PROPUESTA DE DICTAMEN TÉCNICO

INFORME SOBRE LA SOLICITUD DE AUTORIZACIÓN DE LA MODIFICACIÓN DE LOS LÍMITES P-T DEL PRIMARIO DE LA CENTRAL NUCLEAR ALMARAZ, UNIDAD I Y II, Y DE APROBACIÓN DE LAS PROPUESTAS DE CAMBIO PME-1/2-18/004, REVISIÓN 2, DE LAS ESPECIFICACIONES TÉCNICAS DE FUNCIONAMIENTO Y OCES 5562, EDICIÓN 2 DEL ESTUDIO DE SEGURIDAD

Fig. 1: Comparación entre curvas de calentamiento (curvas propuestas vs curvas actualmente recogidas en ETF), CNA unidad I.

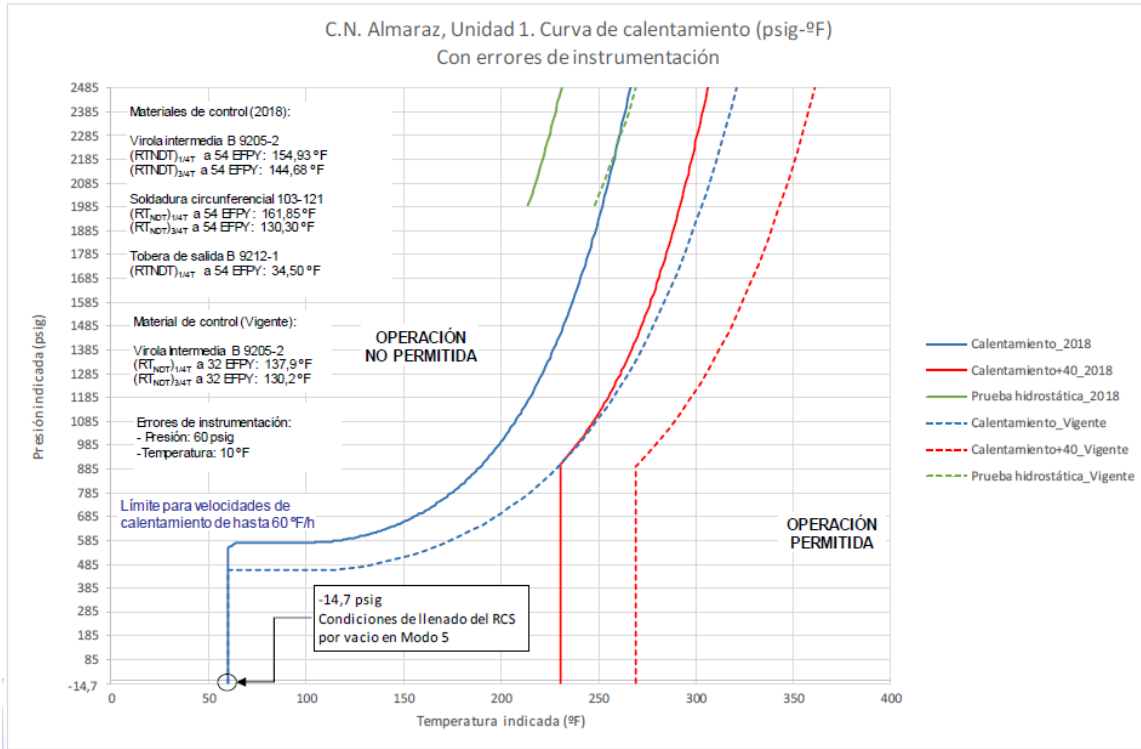
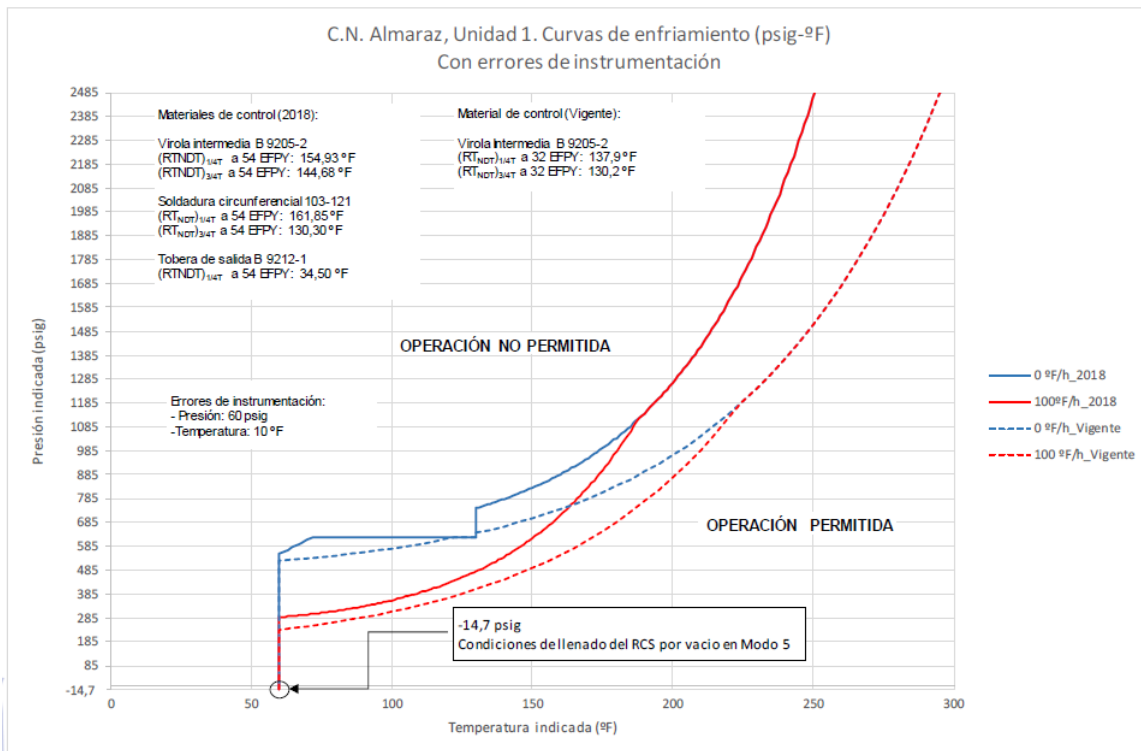
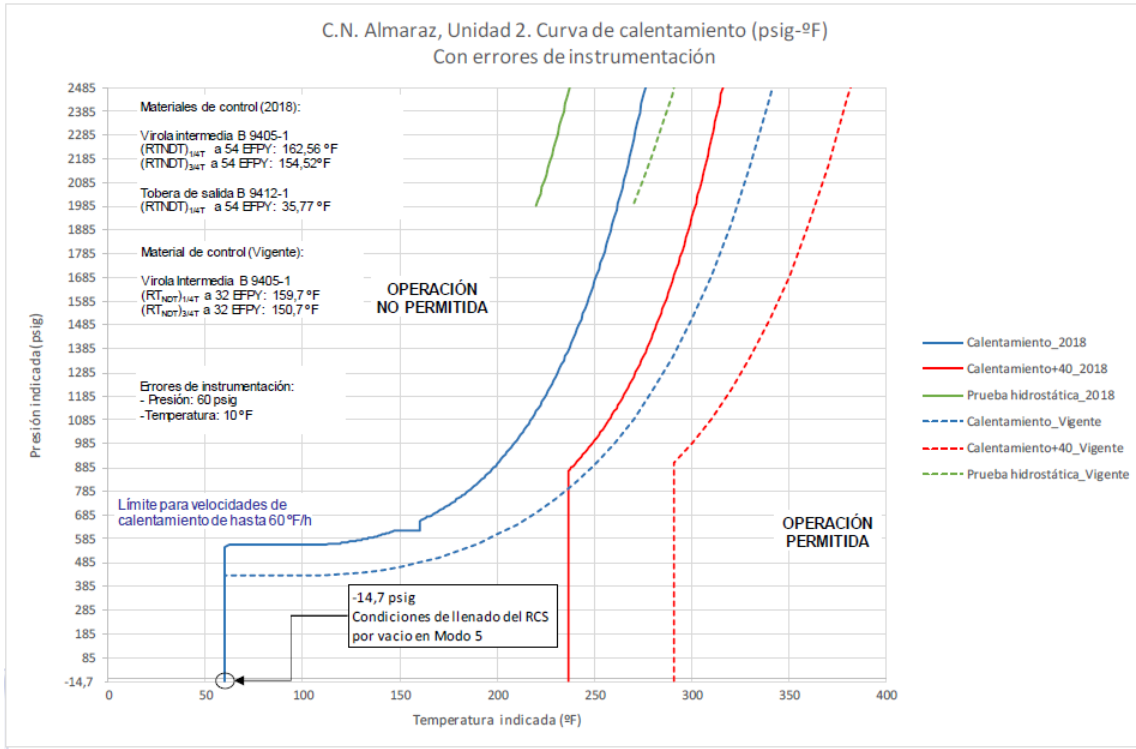
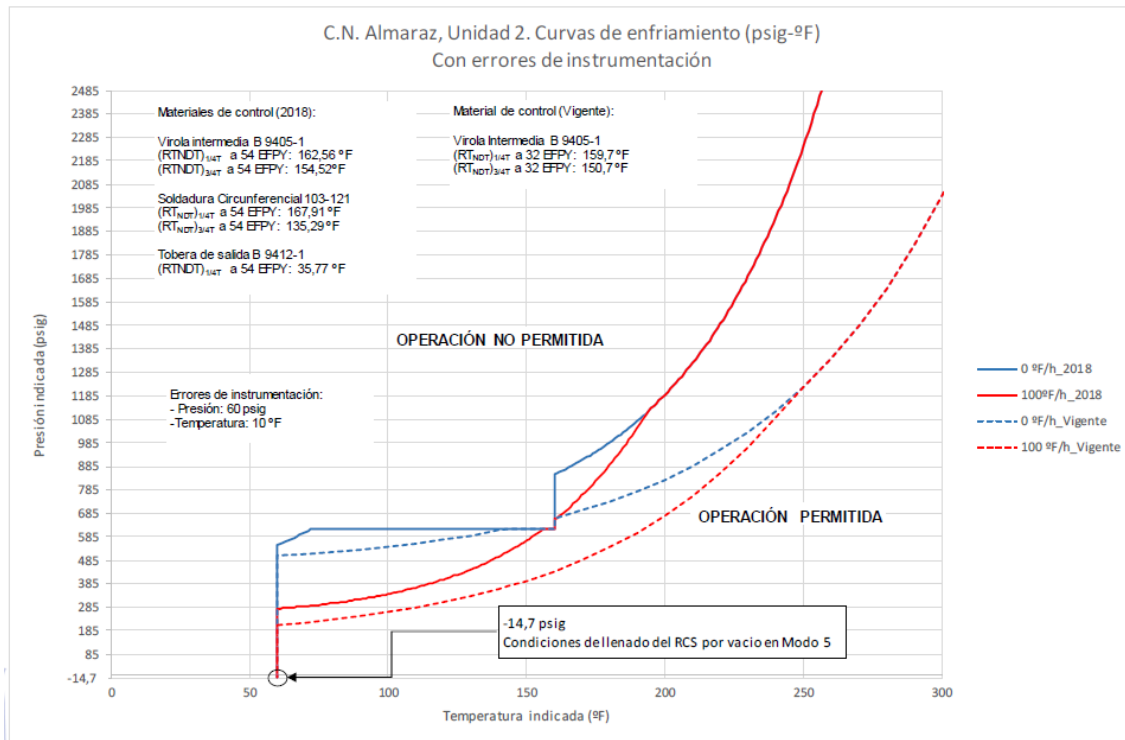
A continuación se muestran las nuevas curvas propuestas, junto con las curvas actualmente recogidas en las ETF. En todos los casos se aprecia que las nuevas curvas propuestas son menos restrictivas que las actuales (se encuentran más arriba y a la izquierda en el plano T-P).

d) Evaluación de las curvas finales presentadas

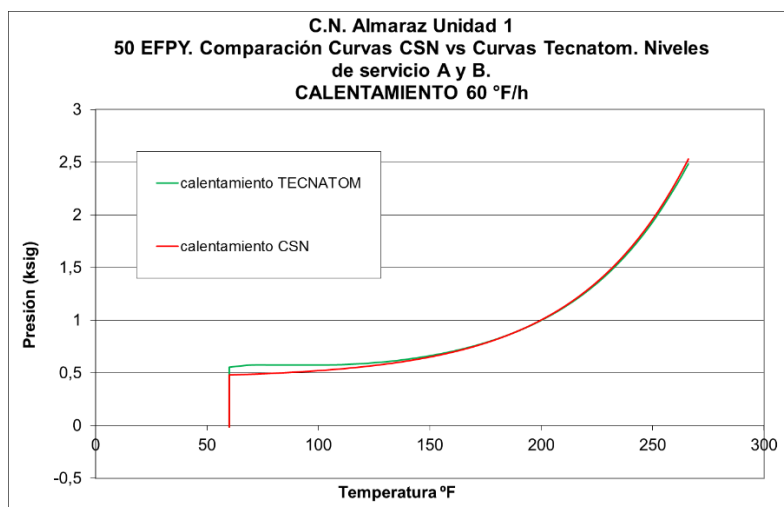
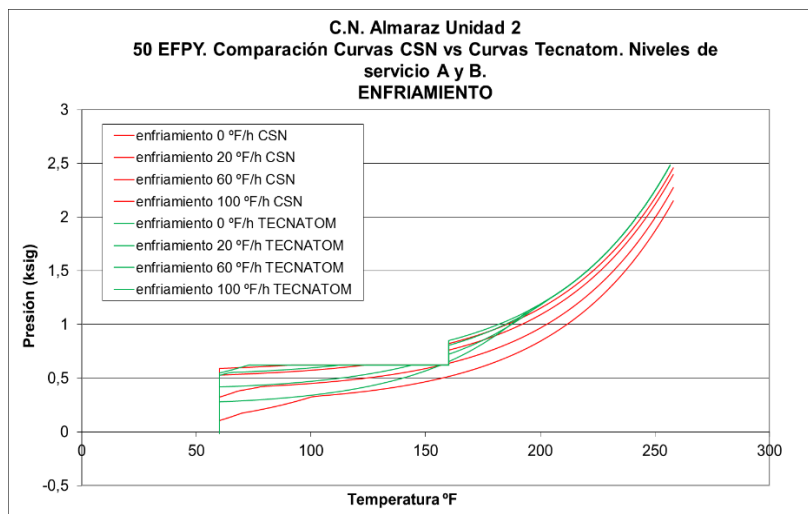
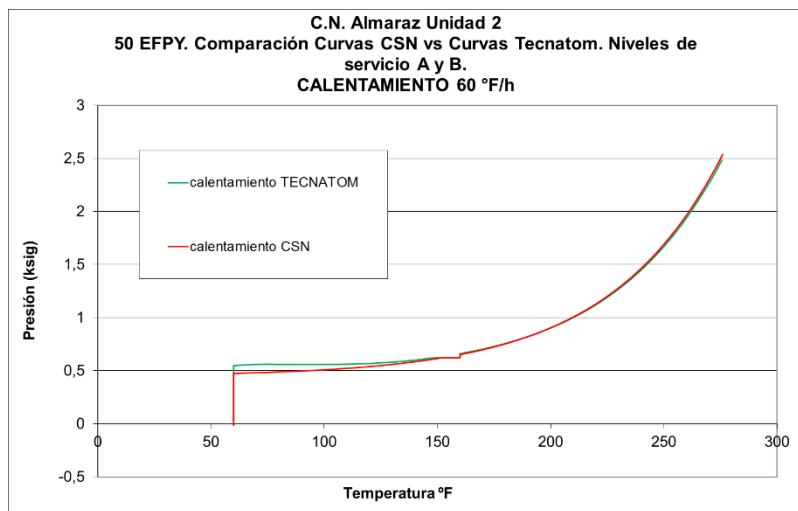
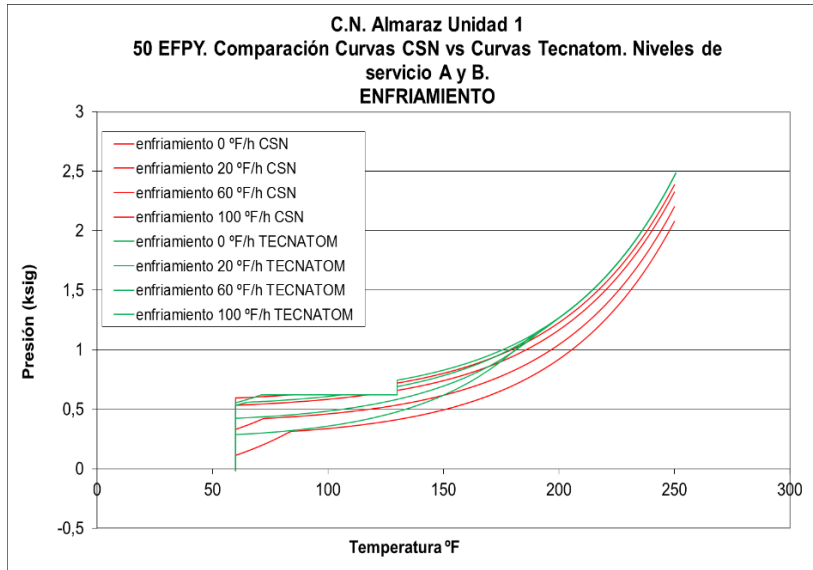
En las curvas anteriores, tanto para calentamiento como para enfriamiento, se observan, en ambas unidades, ciertas discrepancias entre las curvas CSN y las curvas del titular.

En cuanto a las curvas de calentamiento, tanto para la unidad I como para la unidad II se observa una buena coincidencia entre las curvas CSN y las curvas del titular, en las zonas de temperaturas superiores a aproximadamente 120 o 130 °F. A temperaturas más bajas la curva del titular resulta algo menos conservadora. En lo que respecta a las curvas de enfriamiento, se observa que las curvas obtenidas por el CSN son más conservadoras que las del titular.

Para explicar estas diferencias, es preciso atender al hecho de que el titular ha llevado a cabo unos cálculos más detallados, en los que se tiene en cuenta el punto del comienzo del transitorio de calentamiento, y la manera en que éste se desarrolla. Asimismo, el CSN ha establecido en sus análisis ciertos conservadurismos que influyen también en este resultado.

La conclusión de los análisis llevados a cabo por el área evaluadora es que, para las curvas de calentamiento y enfriamiento para los niveles de servicio A y B, el enfoque del titular es más exacto que el del CSN y se considera correcto. Todas las discrepancias han sido analizadas satisfactoriamente. Por tanto, los límites P-T propuestos se consideran válidos.
